Hørings svar vedr. forslag til vandområdeplaner for 3. planperiode (2021-2027)

Aabenraa Kommune har følgende bemærkninger til forslaget:

Figur 1: Oversigt over udløb fra overløbsbygværker til Kruså

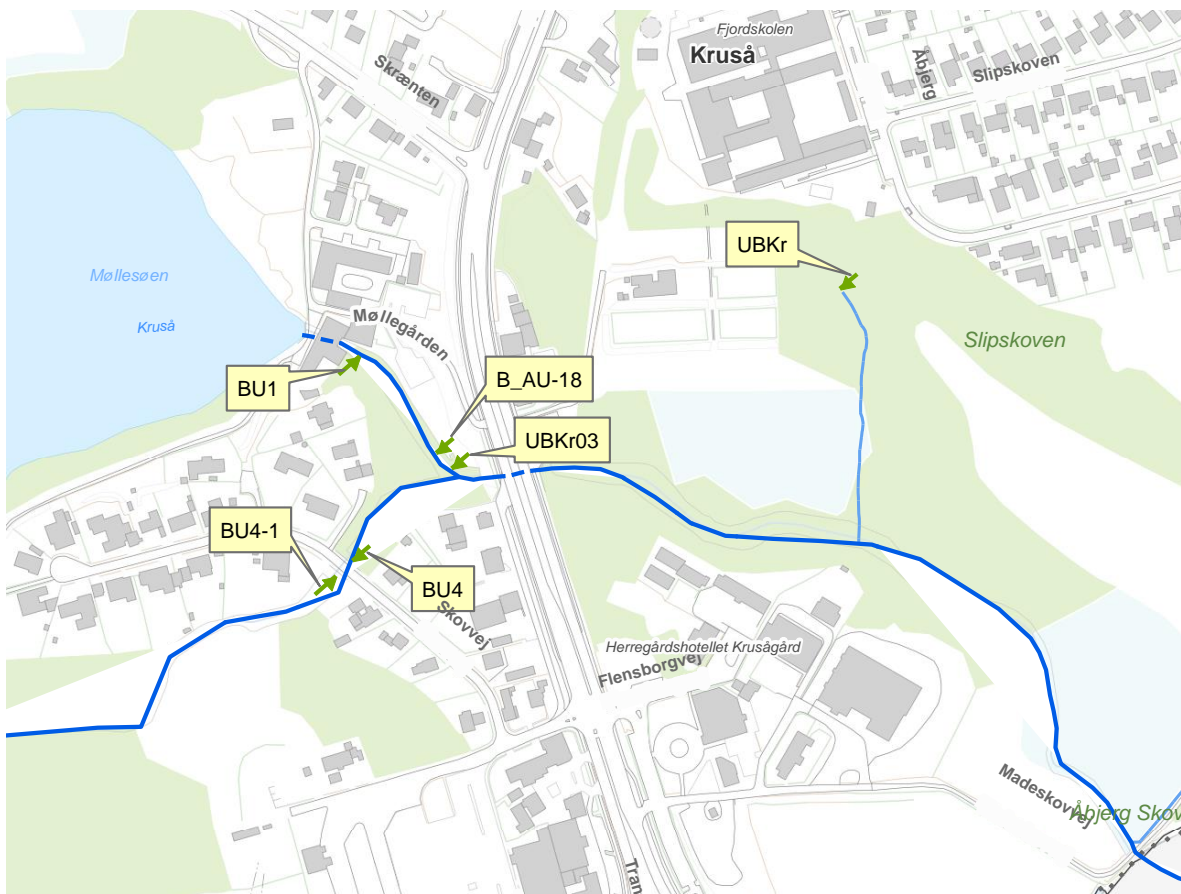
I forbindelse med indberetningen til Miljøstyrelsen i 2021 er udløb fra overløbsbygværkerne i Kruså gennemgået i tæt samarbejde med forsyningsselskabet, Arwos, og i den forbindelse er der fundet 4 nye udløb, som ikke tidligere har været indberettet til Miljøstyrelsen (se figur 1).

Udløbene fra overløbsbygværker bidrager til, at Krusåen ikke har opnået målopfyldelse, og de bør fremgå som indsats i den kommende vandområdeplan (se tabe 3).

Vandområde	Område	Udløbs navn
Kruså	Kruså	BU4
Kruså	Kruså	BU4-1
Kruså	Kruså	UBKr03
Kruså	Kruså	B_AU-18
